Paardenmarkt

Overleg buurt 14/09/2017

■ Detail aansluiting Italiëlei

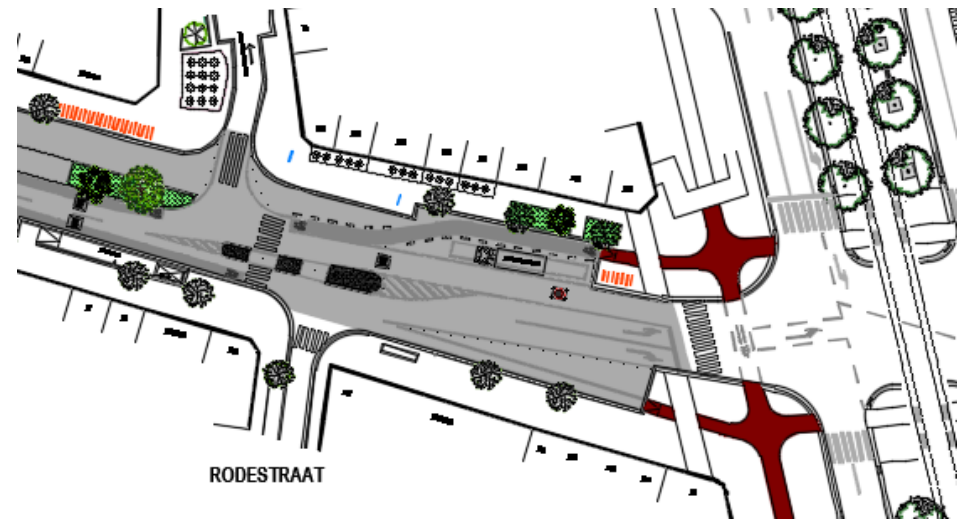
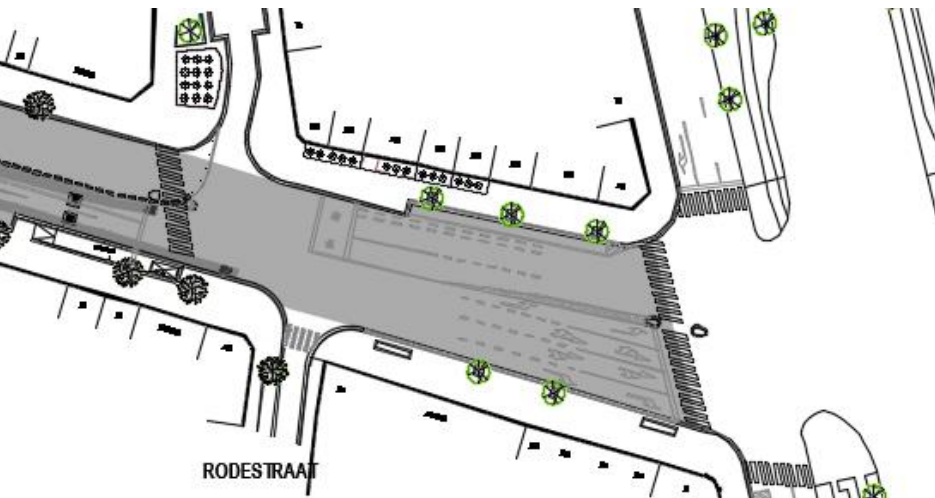
- Geen geleiding voor auto's of fietsers
- Ontbreken geplande oversteekplaats en middeneiland met opstelruimte
- Oude wegmarkeringen en restanten verkeerslichten niet verwijderd
- Geen groenvakken > enkel afbakening met betonblokken
- Werfsituatie Leien
- Geen kunstwerken (project studenten Academie)
- ...

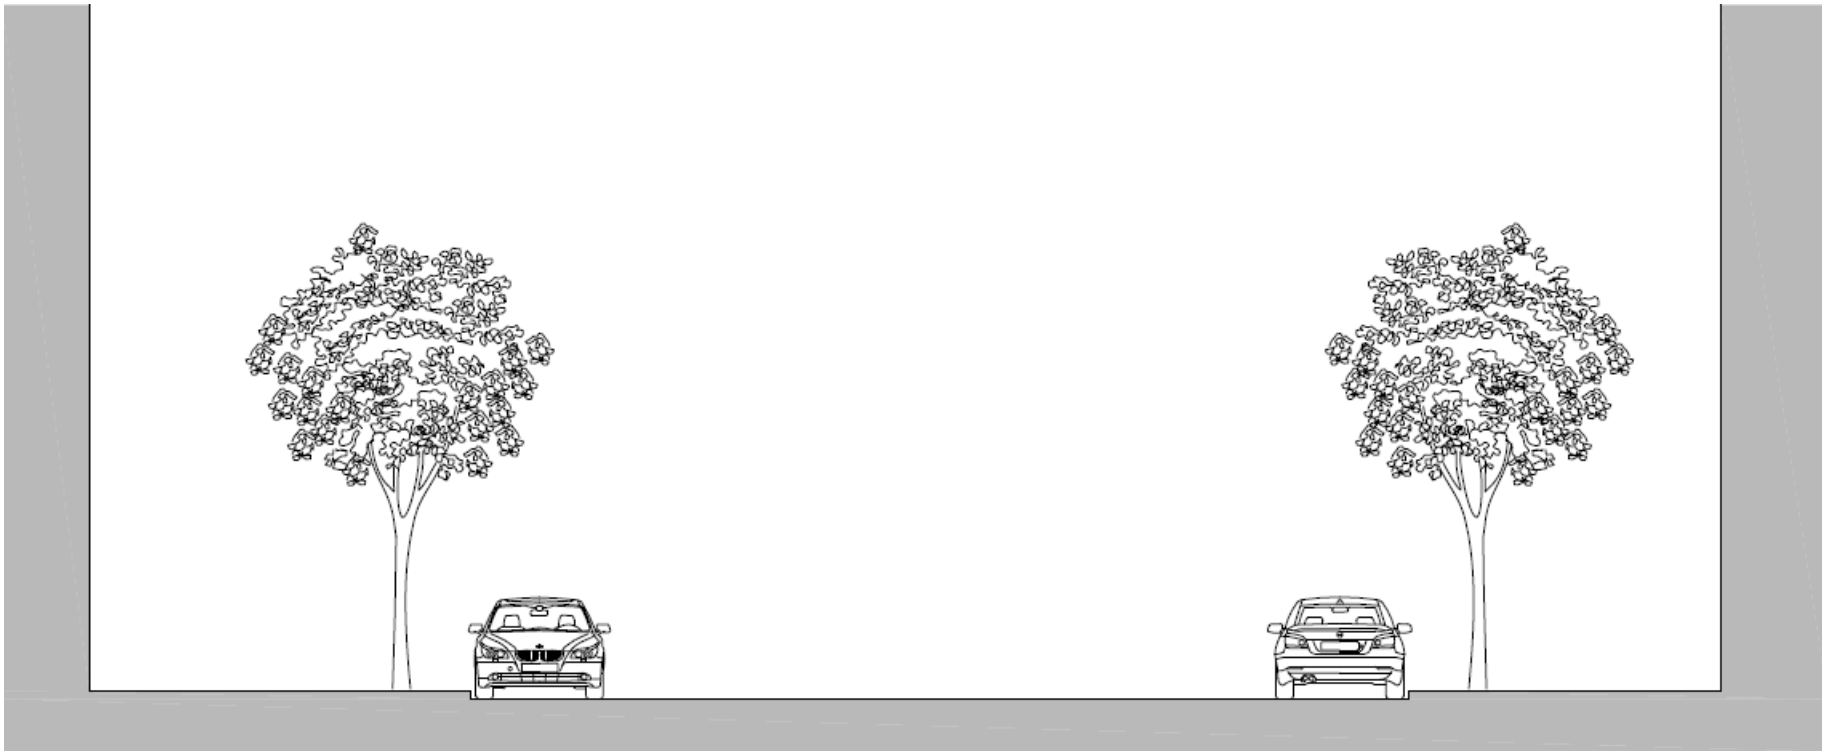
- Voetpad zone in asfalt > niet aantrekkelijk
- Rommelig straatbeeld
- Inrichting op maat brandweer niet op maat van de straat
- 1 straatzijde benadeeld
 - > Tijdelijke ingreep op korte termijn d.w.z. mogelijkheden beperkt
 - > Aanleiding: afdwingen zone 30
 - > Groenwerken, kunstproject... nog niet uitgevoerd
 - > Slechts 1 straatzijde = gevolg van behoud bestaande profiel
 - > ⇔ definitieve heraanleg

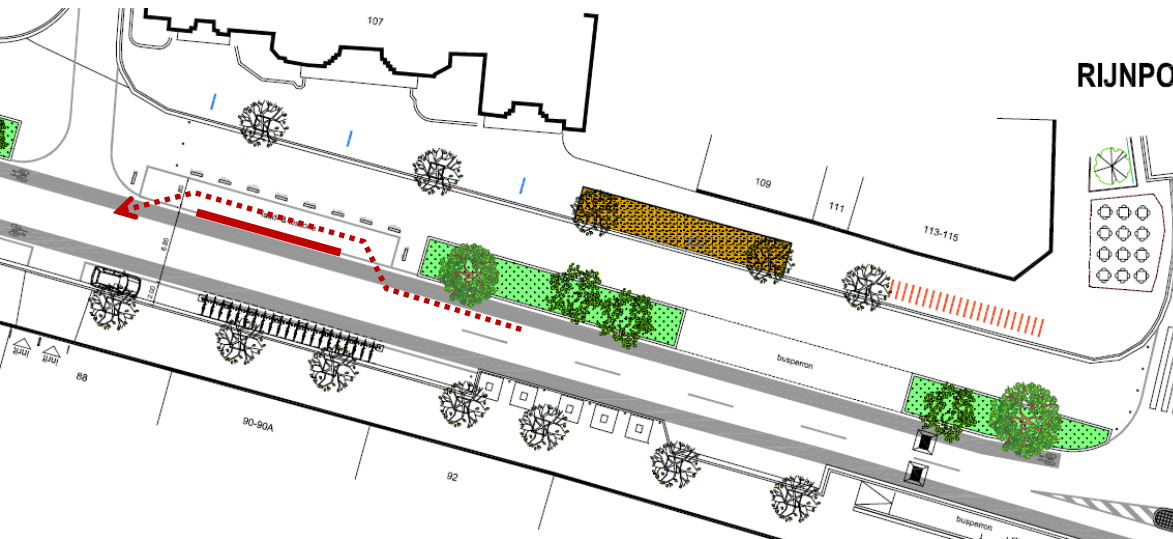
- Laden en lossen (Kerk, armenzorg)
 - > Laad- en losruimte voorzien aan kerk ⇔ oneigenlijk gebruik
 - > Handhaving
 - > Verbeteren/verduidelijken signalisatie?
 - > Fysieke inrichting aanpassen > enkel in en uit ?
 - > Andere afspraken met kerkfabriek, armenzorg?

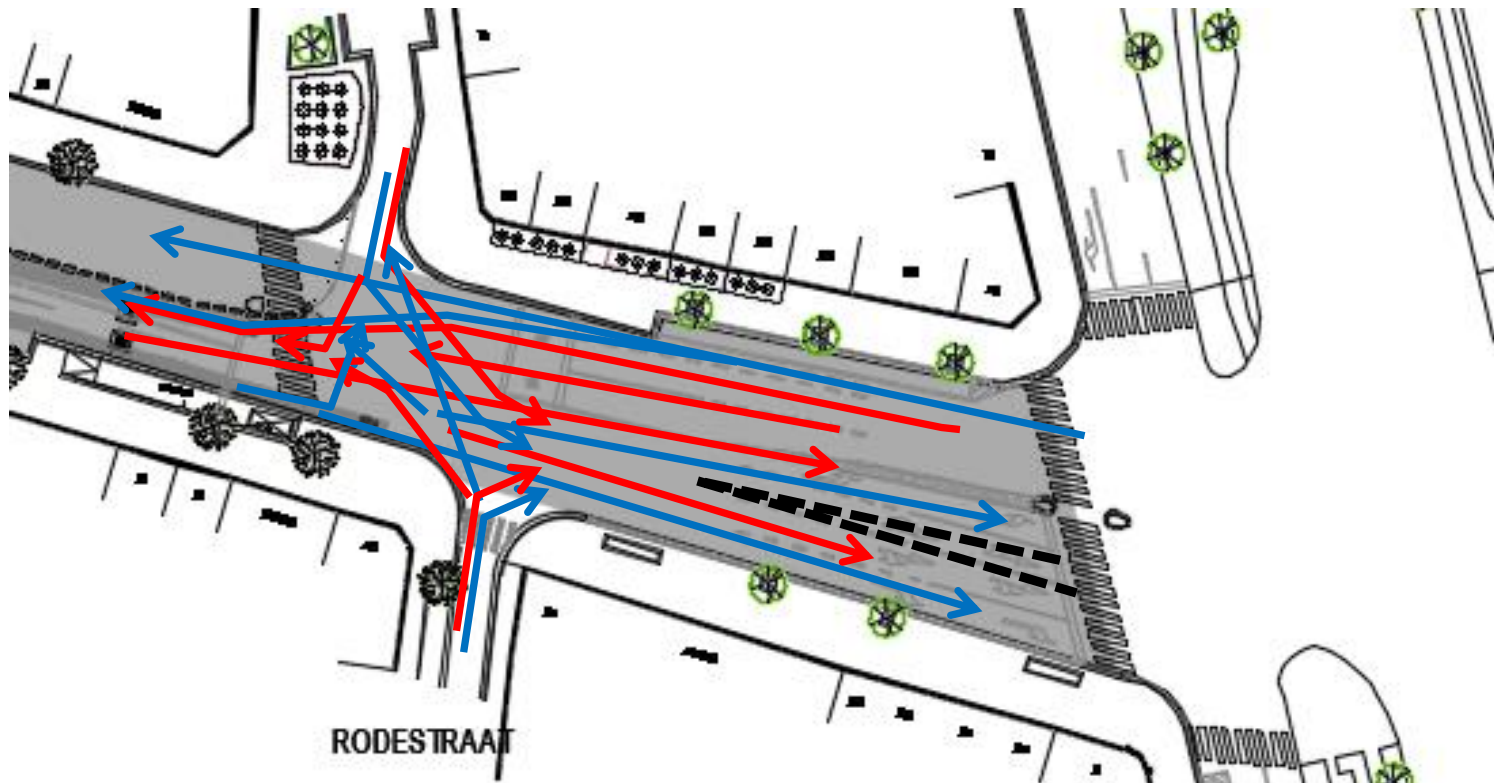
- Bushalte Rodestraat
 - Overgedimensioneerd
 - Slechte inplanting
 - Waarom integraal toegankelijk (geen hoofdhalte)?
 - Ziet er definitief uit (⇔ tijdelijk project)

- Detail aansluiting Italiëlei: geplande situatie

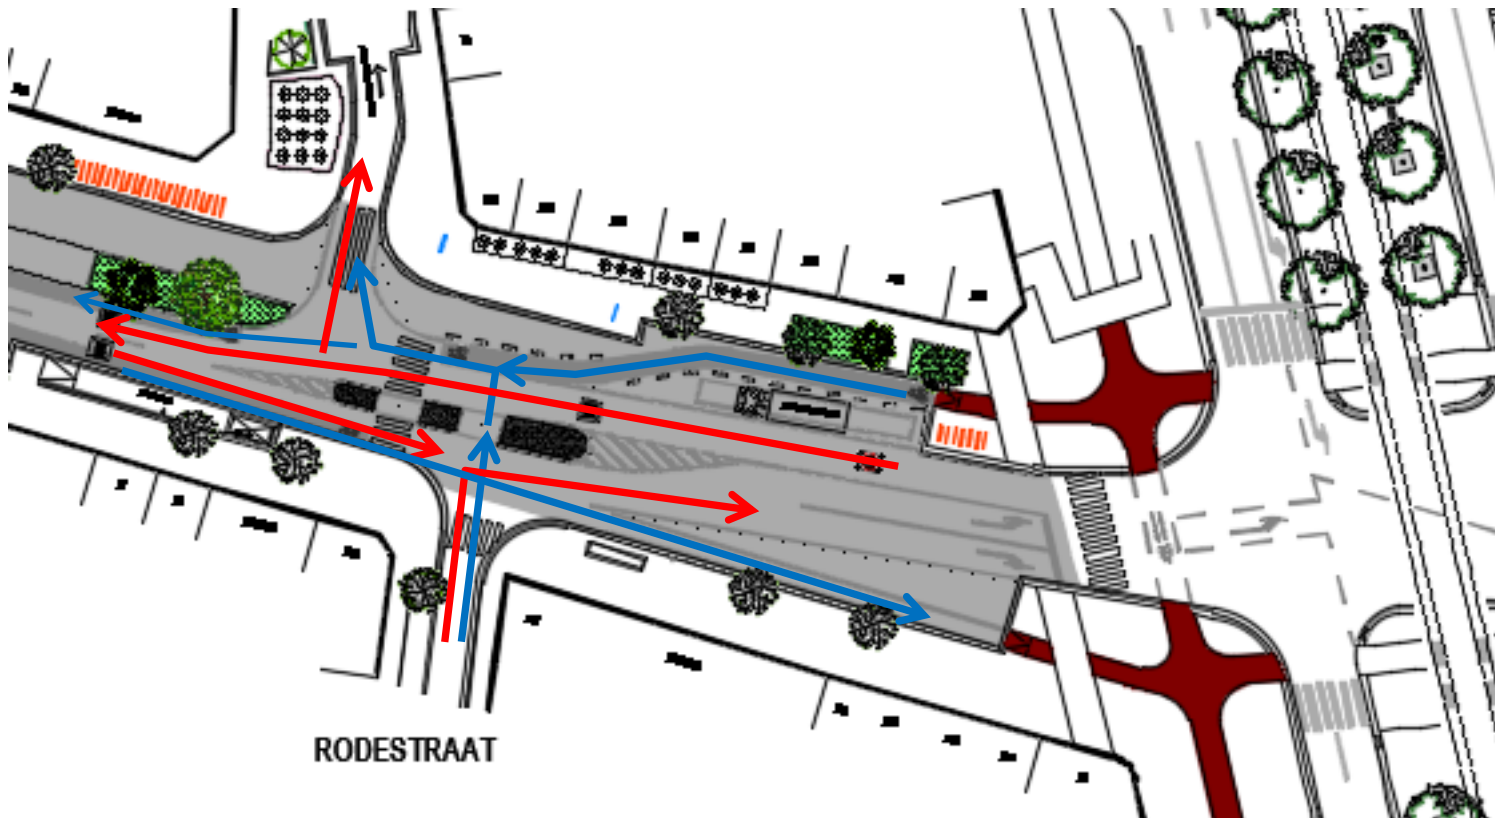
- Onveilige inrichting kruispunt Rijnpoortvest – Italielei
- Geen verkeersremmers voorzien

- Aansluiting Italiëlei:
 - Werken kunnen nog niet worden uitgevoerd omwille van werfsituatie Leien
 - Aannemer gaat met signalisatie maatregelen nemen:
 - Geleiding op het kruispunt aanbrengen
 - Dwarsbewegingen autoverkeer onmogelijk maken
 - Rijrichting Rijnpoortvest aanpassen
